WWF Italia
Delegato Liguria
Indirizzo postale:
c/o ACLI
Piazza Marconi 2
17100 Savona

ALLA PROVINCIA DI SAVONA
SETTORE DIREZIONE GENERALE
SERVIZIO PROCEDIMENTI CONCERTATIVI

Oggetto: BORMIDA, RIALTO e OSIGLIA. Autorizzazione Unica Provinciale (AUP) ai sensi della L.R. 16/2008, del D.Lgs. 387/2003 e del D.Lgs. 28/2011 per la costruzione ed all'esercizio dell'impianto di produzione di energia elettrica da fonte rinnovabile parco eolico denominato "Pratogrande", comportante variante agli SUG vigenti ai sensi dell'*ex* art. 52 *quater* e *sexies* del D.P.R. 327/2001. Conferenza di servizi. Richiedente: ditta L. Energia S.r.L. Pubblicazione ai sensi dell'art. 28 comma 6 della L.R. 06/08/2008, n. 16.Osservazioni.

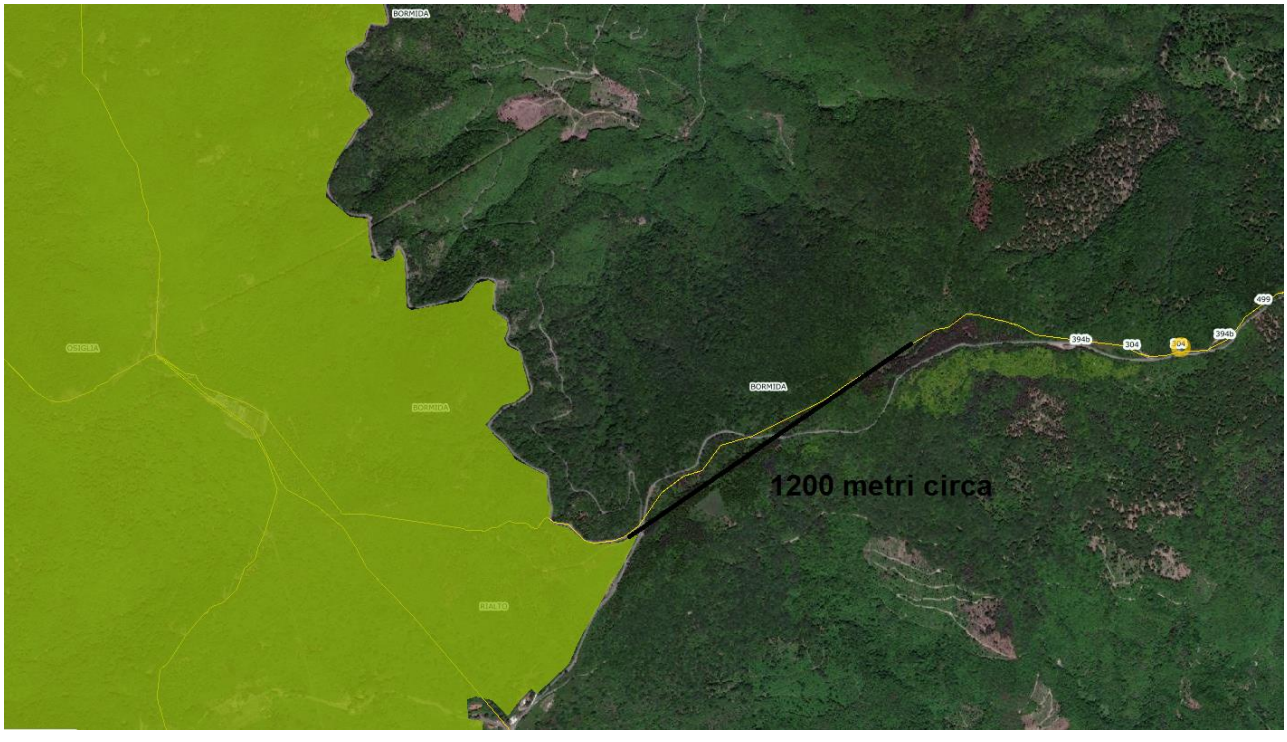
Osservazioni
Si osserva che
L'area si trova in prossimità della Z.S.C. IT1323112 Monte Carmo-Monte Settepani.
Si rammentano gli obblighi previsti dalle **MISURE DI CONSERVAZIONE VALIDE PER TUTTI LE ZSC DELLA REGIONE BIOGEOGRAFICA ALPINA LIGURE** :

Osservazioni
Ci chiediamo se la distanza di 1200 metri dal Sito non sia tale da giustificare una Valutazione di Incidenza, visto che l'istituzione della suddetta Zsc prescrive anche il rispetto delle norme europee e nazionali riferite alle Aree Natura 2000, che prevedono il mantenimento o il ripristino di uno stato di conservazione

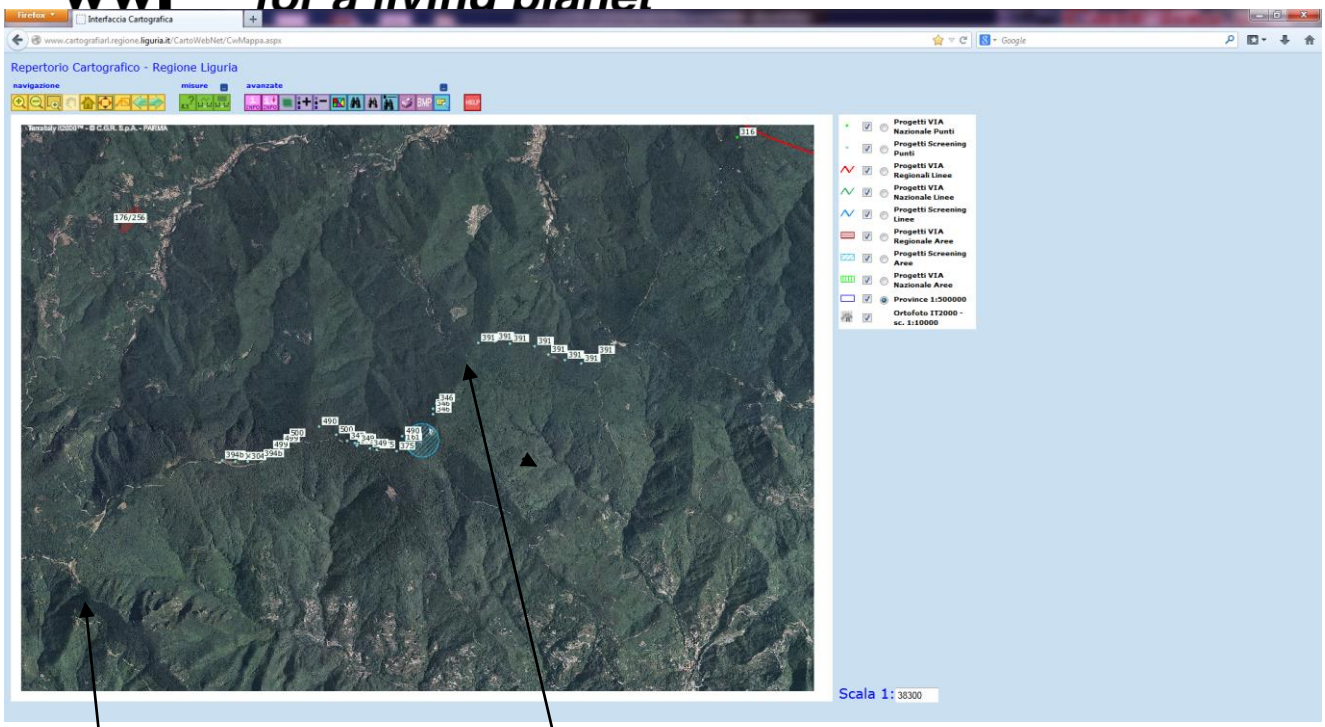
Osservazioni.
L'effetto barriera e l'impatto cumulativo (come da cartografia illustrata), risulterebbero abbastanza evidenti !
La documentazione progettuale prodotta è sufficiente per individuare le criticità connesse all'intervento proposto, dovute alla collocazione relativa di una torre molto più alta all'interno di impianti esistenti/in realizzazione, ed alla collocazione puntuale degli aerogeneratori.
Si sottolinea come il raggruppamento delle torri eoliche non può evitare che le stesse , in

numero significativo, si dispongano come barriera continuativa su diversi crinali.
Infatti coagiscono con esso anche l'occupazione dello skyline, tipico elemento che, se alterato, diventa detrattore influenzando gli spostamenti: la sagome, soprattutto quando emergenti rispetto agli elementi naturalmente a disposizione nel proprio habitat, possono essere percepiti come fonte di disturbo e di pericolo. Allo stesso modo odori nuovi, nuove correnti d'aria, elementi in movimento continuo, aumento della presenza antropica (per manutenzione dell'impianto) e/o alterazioni di varia natura costituiscono fattori a progressiva valenza negativa, che coagiscono nel disturbo dell'habitat di specie Rispetto al mantenimento dei corridoi ecologici, è curioso, ma a volte ci si rapporta nei loro confronti come se le specie ragionassero con la razionalità e il senso dello spazio tipico dell'uomo.
Fermo restando che le specie si spostano sulla terreno e nello spazio in rapporto a innumerevoli fattori di condizionamento, propri dell'individuo e dell'habitat (ivi includendo anche le condizioni meteo-climatiche), è difficile immaginare che i corridoi ecologici tracciati sulla carta possano con la stessa facilità riprodursi ed essere "appresi" nella realtà, come se questi fossero individuabili con delle frecce indicatrici "di qui" e "per di là".

Localizzazione del nuovo parco eolico , conseguente all'effetto barriera ed impatto cumulativo sullo stesso spartiacque.

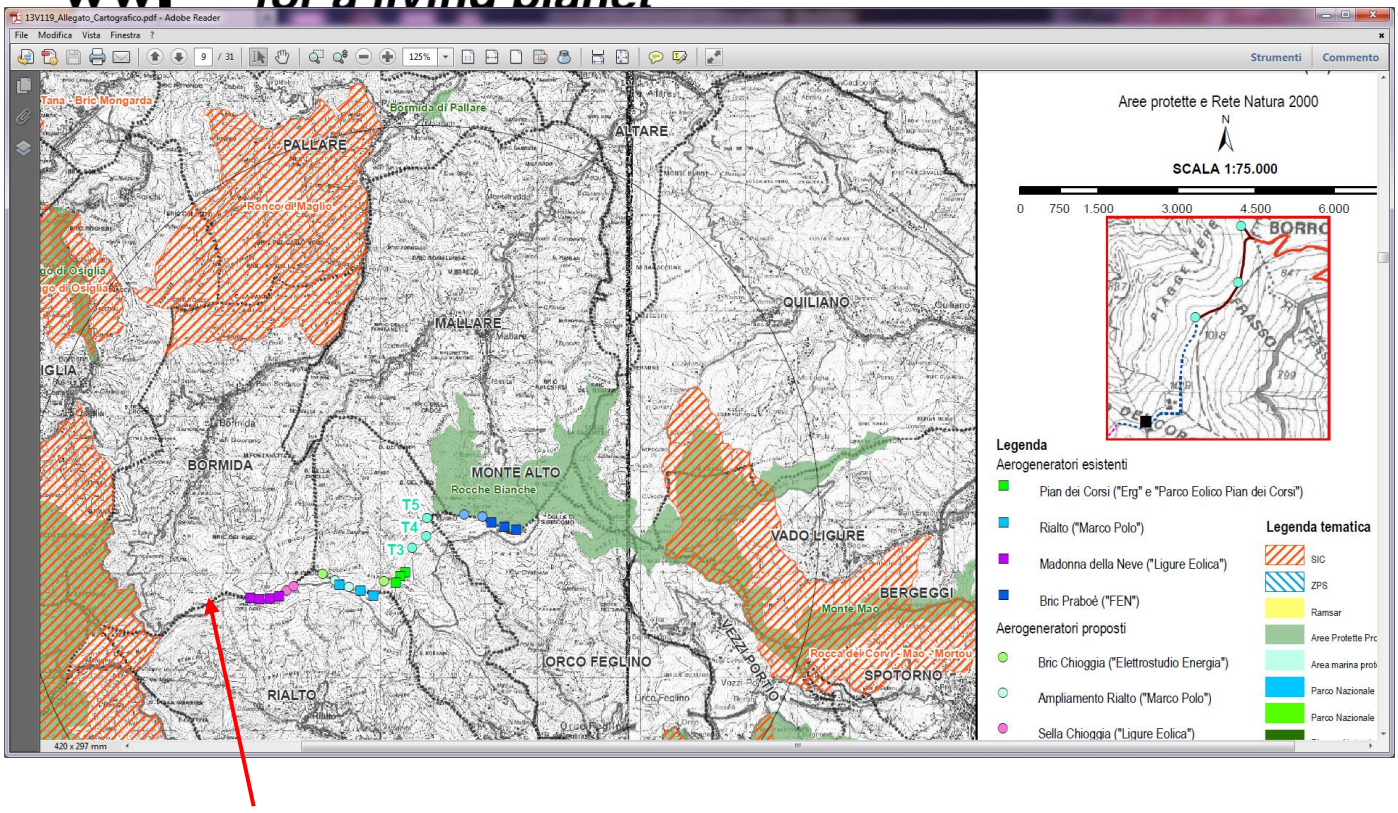
La sequenza degli aerogeneratori sia in progetto che quelli esistenti, coagiscono anche con l'occupazione dello skyline, tipico elemento che, se alterato, diventa detrattore influenzando gli spostamenti: la **sagome, soprattutto quando emergenti rispetto agli elementi naturalmente a disposizione nel proprio habitat, possono essere percepiti come fonte di disturbo e di pericolo**. **Allo stesso modo nuove correnti d'aria, elementi in movimento continuo, aumento della presenza antropica (per manutenzione dell'impianto) e/o alterazioni di varia natura costituiscono fattori a progressiva valenza negativa, che coagiscono nel disturbo dell'habitat di specie.**
Rispetto al mantenimento dei corridoi ecologici, è curioso, ma a volte ci si rapporta nei loro confronti come se le specie ragionassero con la razionalità e il senso dello spazio tipico dell'uomo.
Fermo restando che le specie si spostano sulla terreno e nello spazio in rapporto a innumerevoli fattori di condizionamento, propri dell'individuo e dell'habitat (ivi includendo anche le condizioni meteo-climatiche), **è difficile immaginare che i corridoi ecologici tracciati sulla carta possano con la stessa facilità riprodursi ed essere "appresi" nella realtà, come se questi fossero individuabili con delle frecce indicatrici "di qui" e "per di là".**
